改善箇所説明図

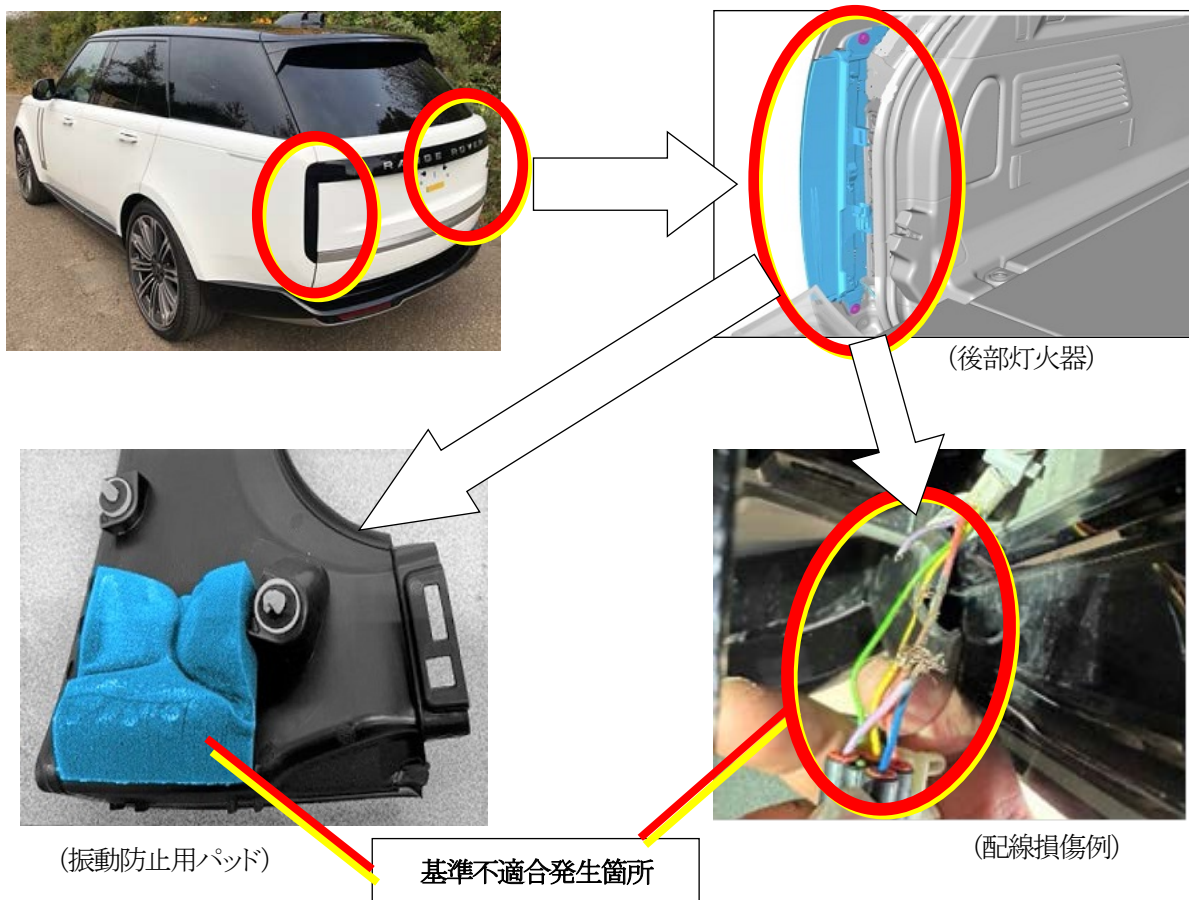
基準不適合発生箇所

後部灯火器において、配線の組付位置にバラツキがあるため、振動防止用パッドによって配線が押しつけられ灯火器内部のケースと配線が干渉し損傷するおそれがある。そのため、そのまま走行を続けると配線の断線に至り、警告灯が点灯し、尾灯、制動灯、方向指示器、非常点滅表示灯が作動しないおそれがある。

改善の内容

全車両、当該配線の状況を確認し、振動防止用パッドを取り外し廃棄し、更に配線が損傷している場合は、後部灯火器を新品に交換する。

識別：助手席ドアのボディ側上部、ドアヒンジに銀ペイントを塗布する。
